Рабочая группа по проблемам энергии и загрязнения окружающей среды

Правила ООН № 96 и 120

Предложение по поправкам серии 04 к Правилам № 96

Представлено экспертом от Европейской комиссии*

"Рис. 1

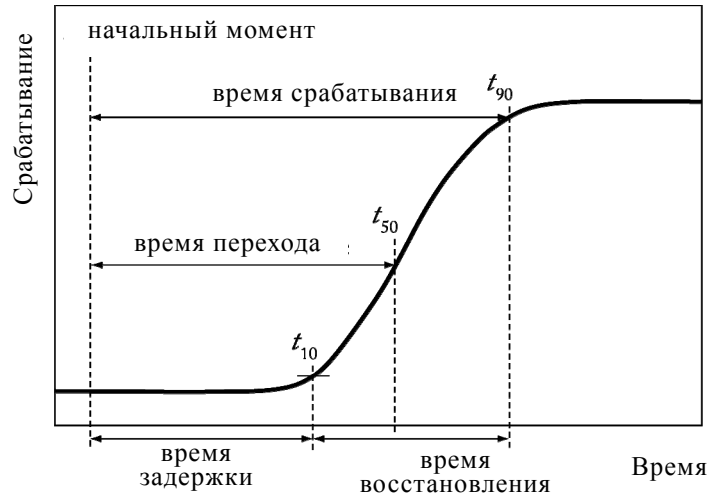
Рис. 1 изменить следующим образом:

Определение моментов срабатывания системы: время задержки (пункт 2.1.1317), время срабатывания (пункт 2.1.5972), время восстановления (пункт 2.1.6073) и время перехода (пункт 2.1.7489)

Рис. 1
Контрольная область

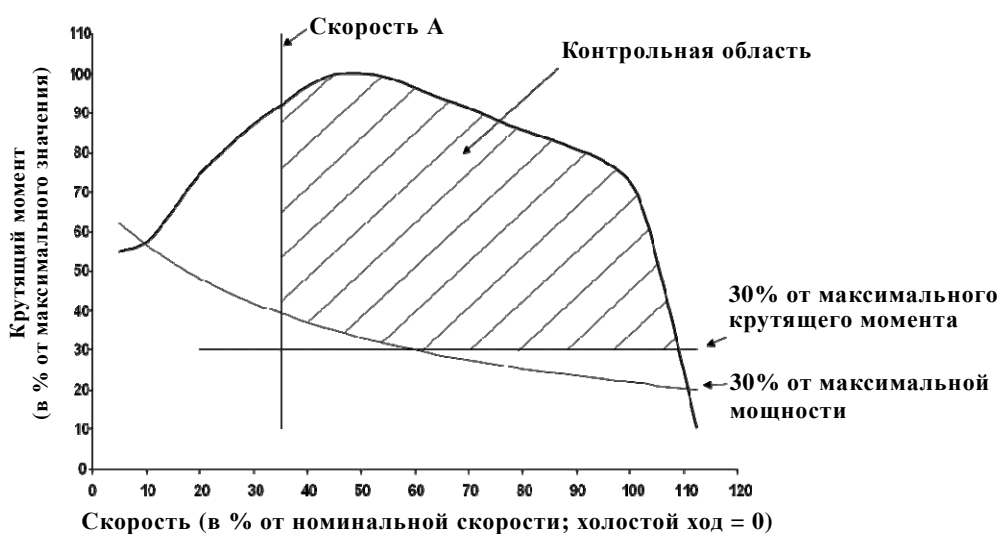
- а) точки ниже 30% от максимального крутящего момента;
- б) точки ниже 30% от максимальной мощности.

Изготовитель может просить техническую службу исключить эксплуатационные точки из контрольной области, определенной в пунктах 5.5.1 и 5.5.2, в процессе сертификации/официального утверждения типа. Техническая служба может согласиться с таким исключением, если изготовитель в состоянии подтвердить, что данный двигатель не рассчитан на эксплуатацию в режимах, предусмотренных такими точками, независимо от комплектации агрегата.

Рис. 1
Пример определения DF

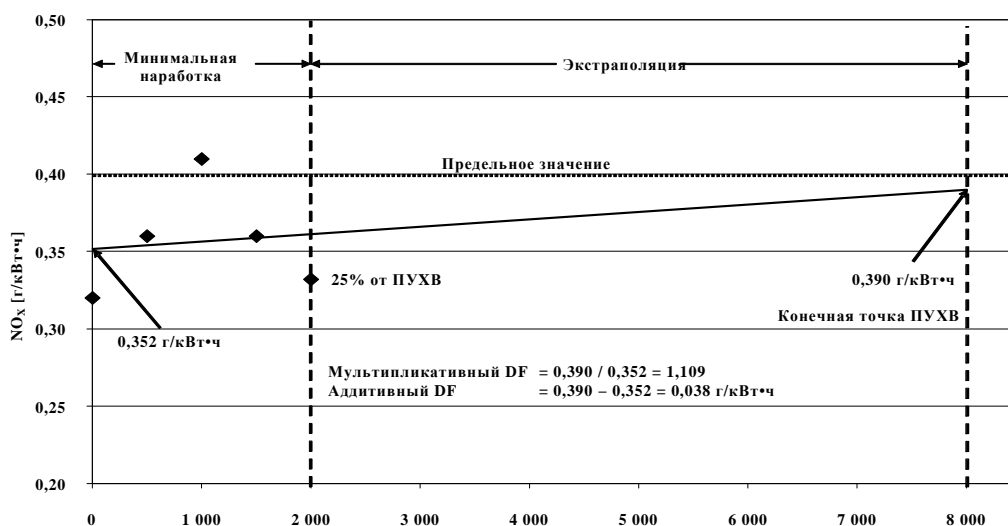
Согласно пункту 2.4.2.1.4, если достигнута договоренность о проведении в каждой испытательной точке только одного испытательного цикла (либо ПЦИВ с запуском двигателя в про-

гретом состоянии, либо ВДУЦ), при этом другой испытательный цикл (либо ПЦИВ с запуском двигателя в прогретом состоянии, либо ВДУЦ) проводится лишь в начале и в конце выполнения графика наработки, то показатель ухудшения, рассчитанный в ходе испытательного цикла в каждой испытательной точке, применяется и к другому испытательному циклу [...].

Рис. 1
Схема уменьшения крутящего момента с использованием системы возбуждения при снижении уровня

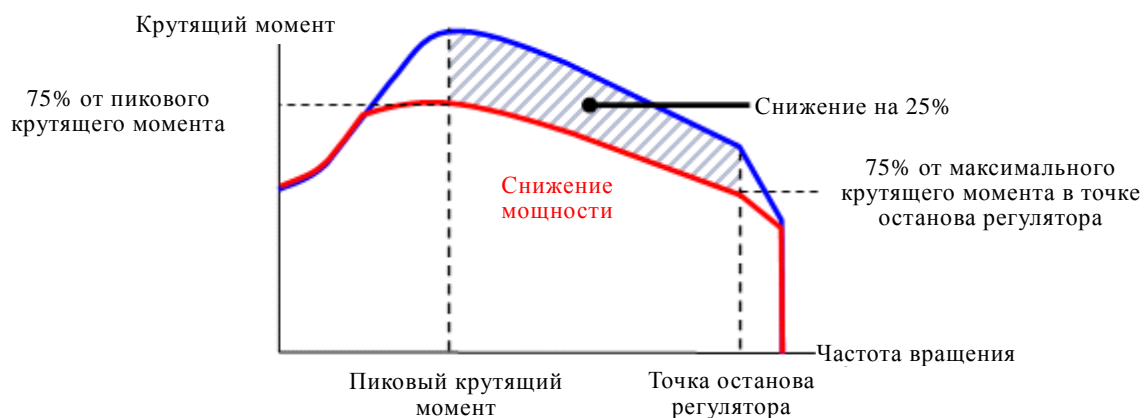
- 5.3.2 Система побуждения при снижении уровня постепенно уменьшает максимальный крутящий момент двигателя по всему диапазону его оборотов по меньшей мере на 25% в интервале от показателя частоты вращения при пиковом крутящем моменте до точки останова регулятора, как показано на рис. 1. Скорость уменьшения крутящего момента составляет не менее 1% в минуту.

Рис. 2

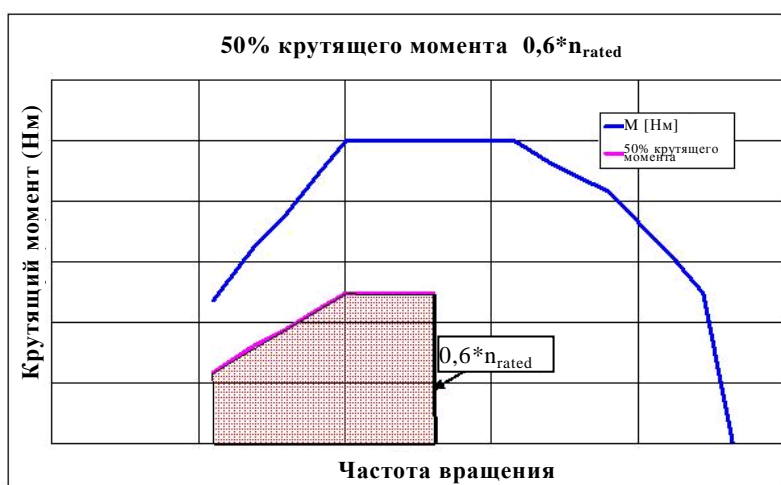
5.4.2.1 Крутящий момент двигателя в интервале от показателя частоты вращения при пиковом крутящем моменте до точки останова регулятора, как указано на рис. 1, постепенно уменьшается с показателя крутящего момента, при котором срабатывает система возбуждения при снижении уровня, не менее чем на 1% в минуту до 50% от максимального крутящего момента или ниже, при этом обороты двигателя постепенно снижаются до 60% от номинального числа или ниже в течение того же периода времени, на который приходится и уменьшение крутящего момента, как показано на рис. 2.

Рис. 3
Ранее доказанное соответствие семейства двигателей с ДКНО_x

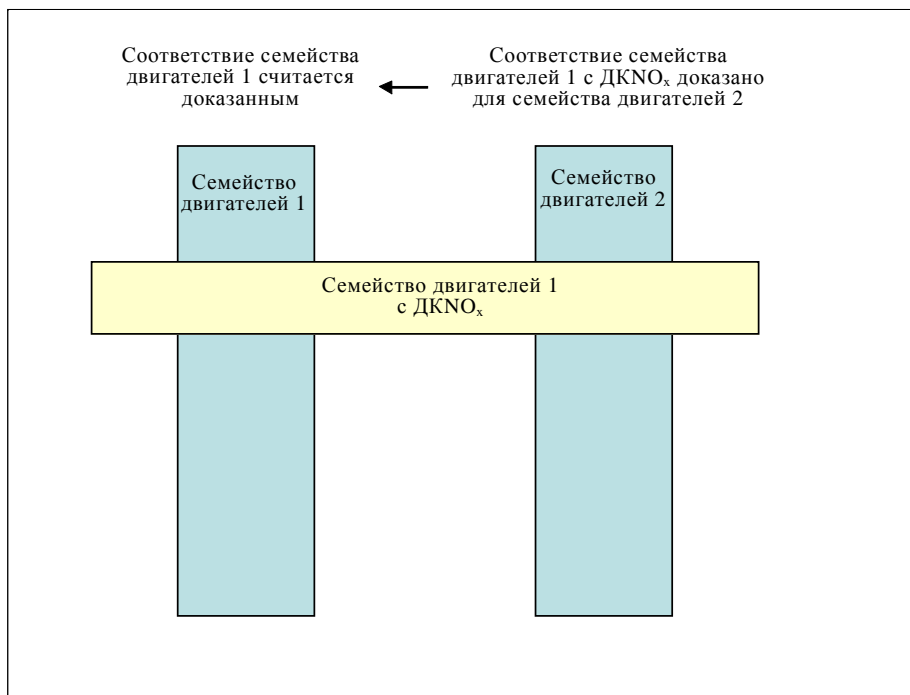
- 2.2 **Испытываемый двигатель выбирается изготовителем по согласованию с органом по официальному утверждению типа. Им может быть базовый двигатель рассматриваемого семейства или другой двигатель.**
- 2.3 **В том случае, если двигатели семейства двигателей принадлежат к семейству двигателей с ДКНО_x, тип которого уже был официально утвержден в соответствии с пунктом 2.1 (рис. 3), соответствие данного семейства двигателей считается доказанным без дополнительных испытаний при условии представления изготовителем данному органу подтверждений того, что системы мониторинга, необходимые для соблюдения требований настоящего приложения, для рассматриваемого двигателя и семейства двигателей с ДКНО_x являются аналогичными.**

Рис. 4
Реактивация и обнуление счетчика после периода, когда его значение было зафиксировано

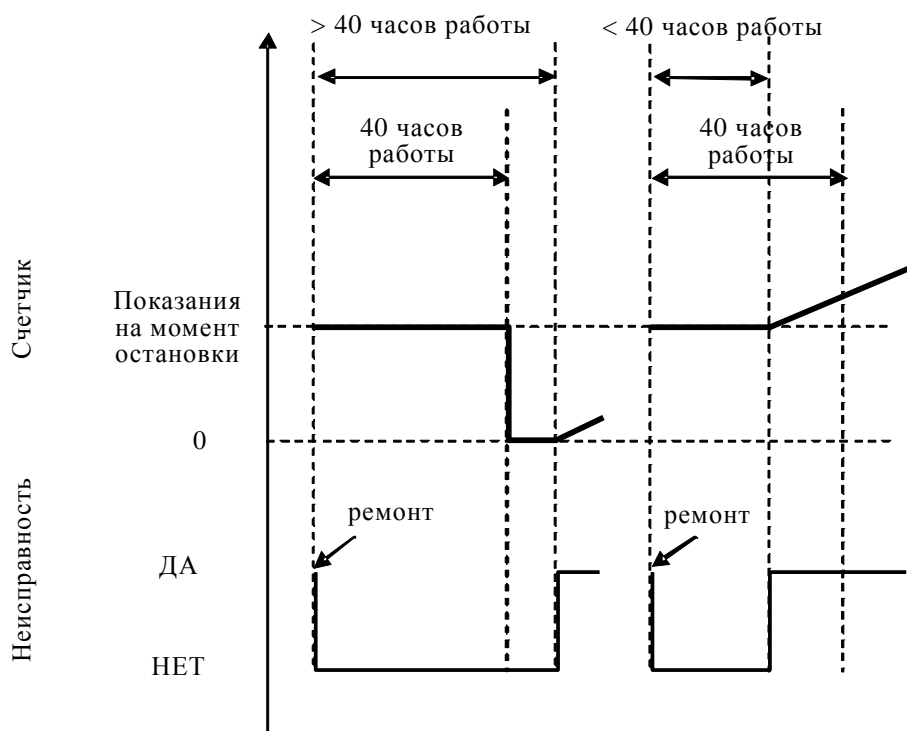
5.1 В настоящем пункте дается иллюстрация работы механизмов активации и отключения счетного механизма для некоторых типичных случаев. Рисунки и описания в пунктах 5.2, 5.3 и 5.4 предназначены исключительно для целей иллюстрации в настоящем приложении и не могут рассматриваться в качестве примеров либо сформулированных положений настоящих Правил, либо сформулированных положений затрагиваемых про-

цессов. Показания счетчика в часах на рис. 6 и 7 относятся к максимальным значениям системы строгого побуждения в таблице 4. В целях упрощения, например, данная иллюстрация не отражает тот факт, что при активации системы побуждения в активированном состоянии будет находиться также и система предупреждения.

Рис. 5
Наличие реагента

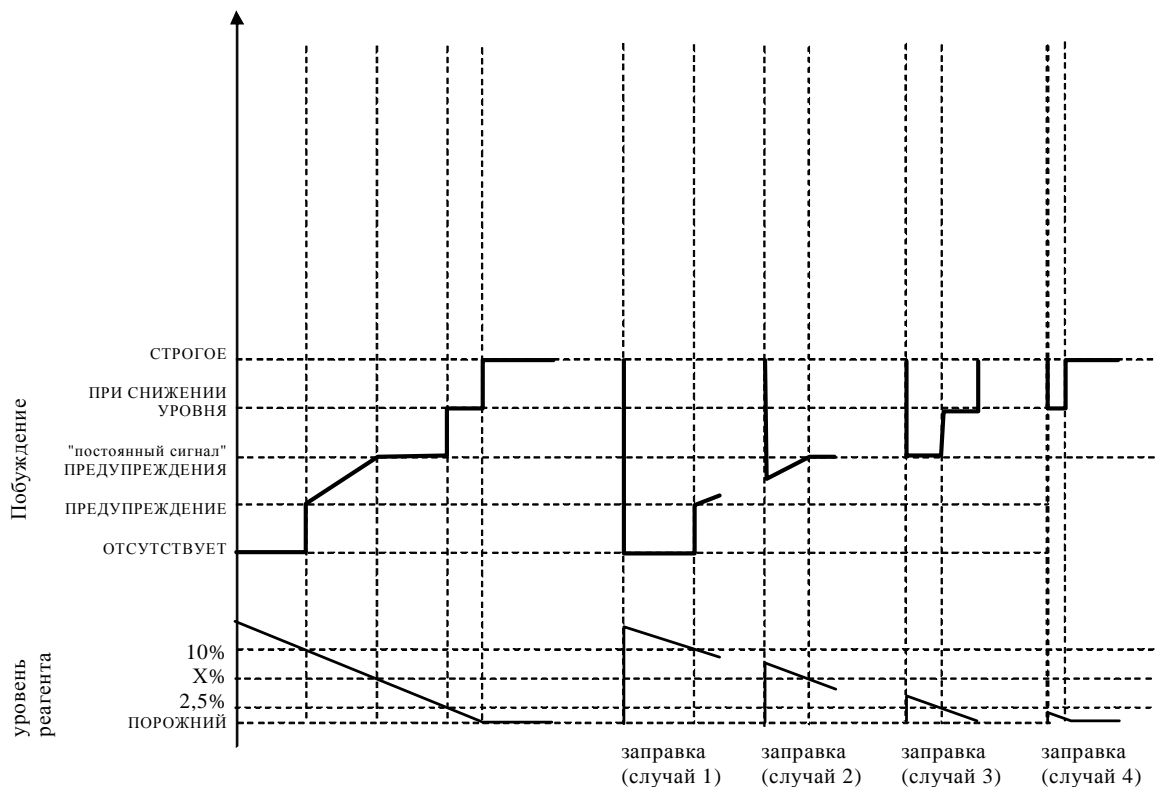
5.2 На рис. 5 дается иллюстрация работы механизмов активации и отключения при мониторинге наличия реагента для пяти случаев:

связанные с заправкой случаи 2 и 3 ("неадекватная" заправка): Система предупреждения активирована. Уровень сигнала предупреждения зависит от количества имеющегося реагента;

связанный с заправкой случай 4 ("крайне неадекватная" заправка): Система побуждения при снижении уровня активируется немедленно.

Рис. 6
Заправка реагентом плохого качества

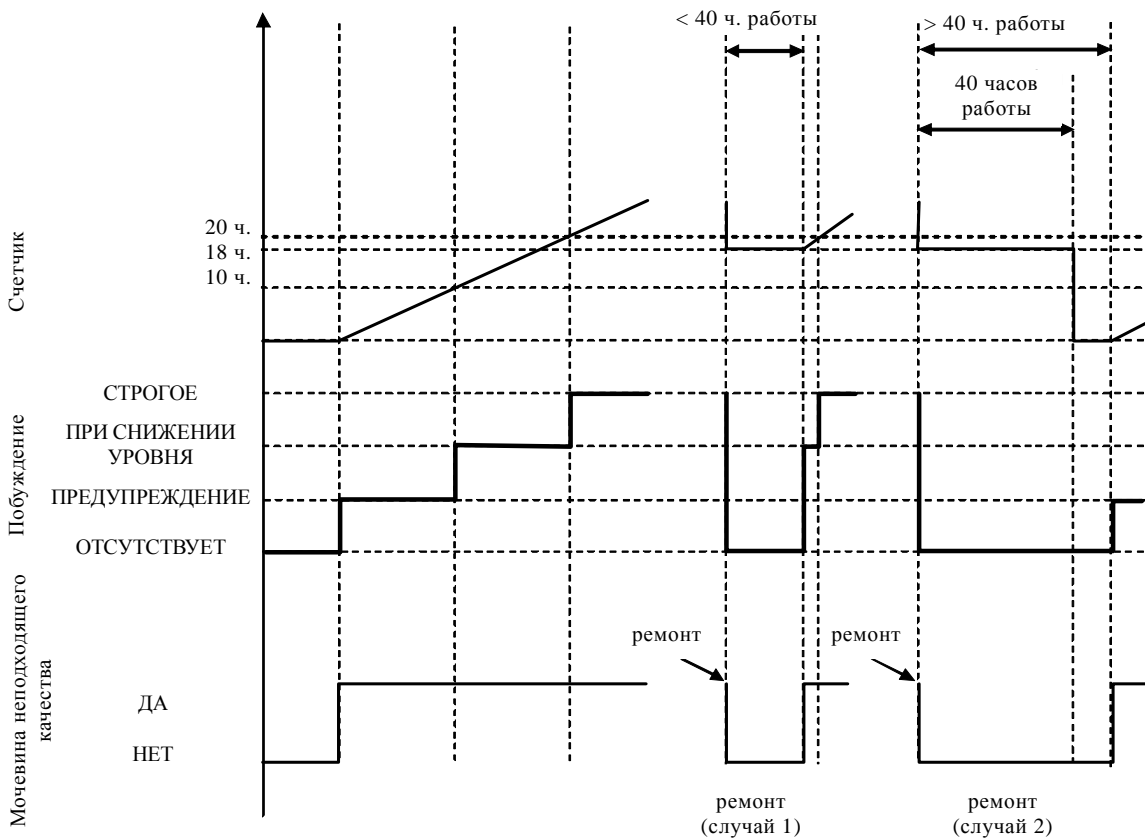
случай ремонта 1 ("недобросовестный" или "несанкционированный" ремонт): после отключения агрегата оператор меняет реагент на реагент другого качества, но в ближайшее время вновь меняет его на некачественный реагент. Система побуждения немедленно реактивируется, и агрегат отключается после 2 часов работы двигателя;

случай ремонта 2 ("добросовестный" ремонт): после отключения агрегата оператор заливает реагент необходимого качества. Однако некоторое время спустя он снова заправляет емкость реагентом плохого качества. Работа систем предупреждения, побуждения и подсчета вновь начинается с нуля.

Рис. 7
Неисправность системы дозирования реагента

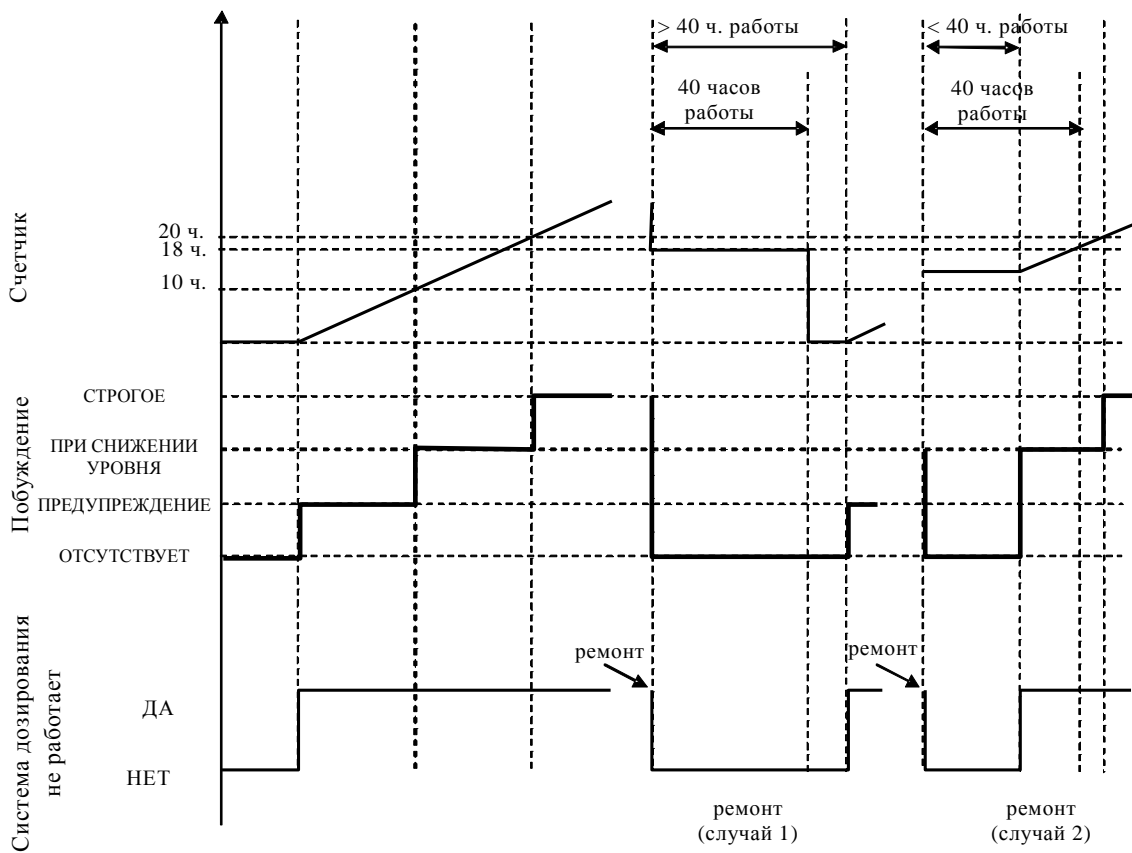
случай ремонта 1 ("добросовестный" ремонт): после отключения агрегата оператор производит ремонт системы дозирования. Однако некоторое время спустя в системе дозирования вновь возникает неисправность. Работа систем предупреждения, побуждения и подсчета вновь начинается с нуля;

случай ремонта 2 ("недобросовестный" ремонт): во время работы системы побуждения при снижении уровня (уменьшение крутящего момента) оператор производит ремонт системы дозирования. Однако вскоре после этого в системе дозирования вновь возникает неисправность. Система побуждения при снижении уровня немедленно реактивируется, и счетчик вновь начинает работу со значения, зафиксированного им на момент ремонта.
